Modification n°2

Note de présentation

Dossier soumis à enquête
publique du 26 mars au 26
avril 2013

Pièce 6 : règlement, zone UB article 10 p. 39 – ajustement et précision du schéma explicatif

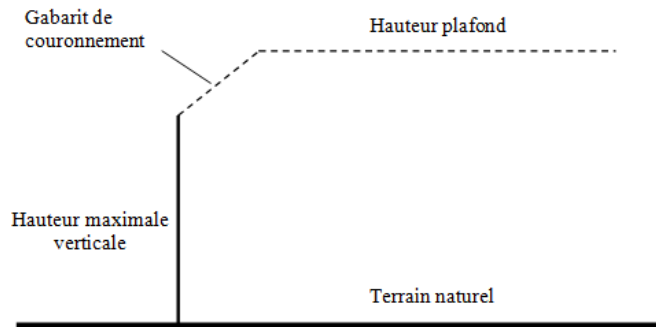
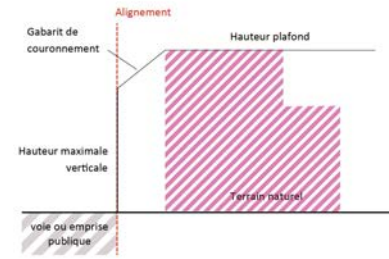
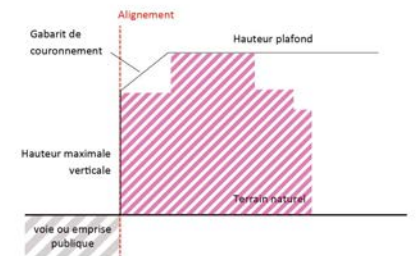
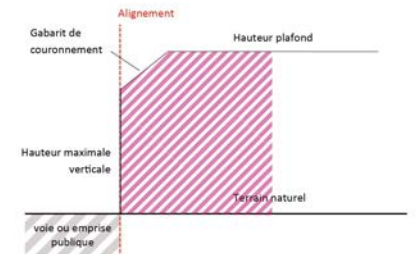
Intitulé	Objet de la modification	Nature et justification de la modification
<p>Clarification de la règle des hauteurs en zone UB.</p>	<p>Il est nécessaire de clarifier la règle des hauteurs et d'éviter qu'une autre interprétation n'en soit faite.</p>	<p>Ajustement de l'écriture de l'article 10 de la zone UB. Ajout d'une précision et de schémas. Une précision est apportée concernant la localisation de la verticale constituant un des éléments du gabarit. La règle n'est pas changée par contre il est bien précisé que la verticale se positionne à l'aplomb de l'alignement.</p>
Pièces concernées	Modification	
<p>Pièce 6 : règlement, zone UB article 10 p. 39</p>	<p style="text-align: center;">Avant :</p> <p>10.1.4 – Hauteur maximale de la verticale</p> <p>La hauteur maximale de la verticale des constructions sur les emprises publiques et sur les voies est limitée à :</p> <ul style="list-style-type: none"> 12 mètres, dans les secteurs UBa et UBb, 15 mètres, dans les secteurs UBc et UBd, 18 mètres, dans le secteur UBe. 	<p style="text-align: center;">Après :</p> <p>10.1.4 – Hauteur maximale de la verticale au droit des voies et emprises publiques</p> <p>La hauteur maximale de la verticale des constructions sur les emprises publiques et sur les voies est limitée à :</p> <ul style="list-style-type: none"> 12 mètres, dans les secteurs UBa et UBb, 15 mètres, dans les secteurs UBc et UBd, 18 mètres, dans le secteur UBe.

Exemple 1 : possibilité d'inscription du bâtiment dans l'enveloppe

Exemple 2 : possibilité d'inscription du bâtiment dans l'enveloppe

Exemple 3 : possibilité d'inscription du bâtiment dans l'enveloppe

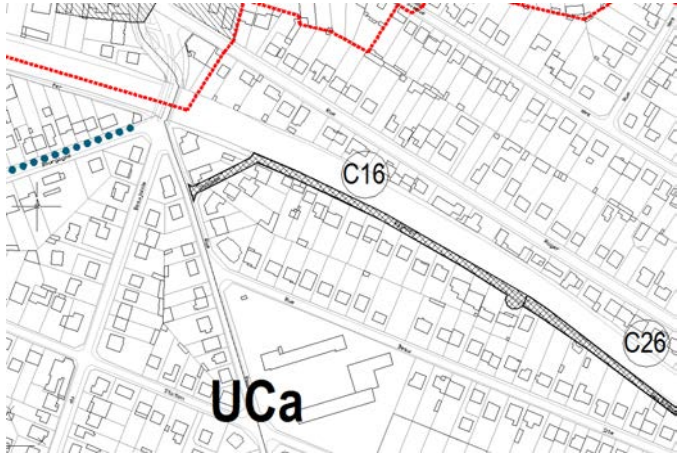
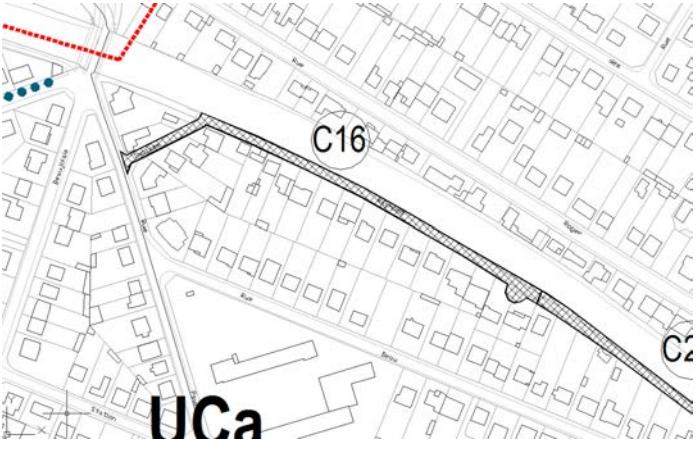
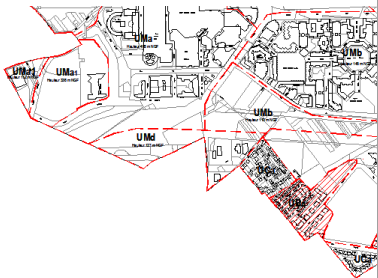
Intitulé	Objet de la modification	Nature et justification de la modification
Recommandations architecturales	Ajout d'un document de recommandations qui vient illustrer et conforter les dispositions de l'article UA11.	Les annexes du règlement sont complétées par un document de recommandations. Il reprend et illustre les dispositions de l'article UA11. Traité sous forme de fiches illustrées de photos, il permet de mieux comprendre les enjeux et objectifs portés par les dispositions de l'article UA 11.
Pièces concernées	Modification	
Pièce 6 : règlement, Annexe	Un document illustré est ajouté en annexe du règlement

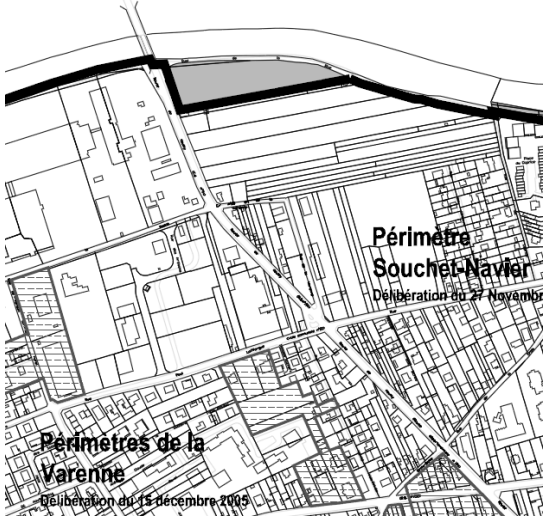
Intitulé	Objet de la modification	Nature de la modification
<p align="center">Correction de l'erreur matérielle dans le plan 5.6 « secteurs de mixité sociale ».</p>	<p>Il s'agit de remplacer une dénomination d'article erronée dans la légende du plan.</p>	<p>Remplacement dans la légende de l'article « L 123-1-5 7° » par « L123-1-5 16° »</p>
Pièces concernées	Modification	
<p>Plan 5.6 « secteurs de mixité sociale »</p>	<p align="center">Avant :</p>  <p align="center">Après :</p>  <p align="center">  Secteurs de mixité sociale en application des dispositions de l'article L.123-1-5 7° du Code de l'Urbanisme : 30% de logements sociaux pour tout programme à partir de 100 logements </p> <p align="center">  Secteurs de mixité sociale en application des dispositions de l'article L.123-1-5 16° du Code de l'Urbanisme : 30% de logements sociaux pour tout programme à partir de 100 logements </p>
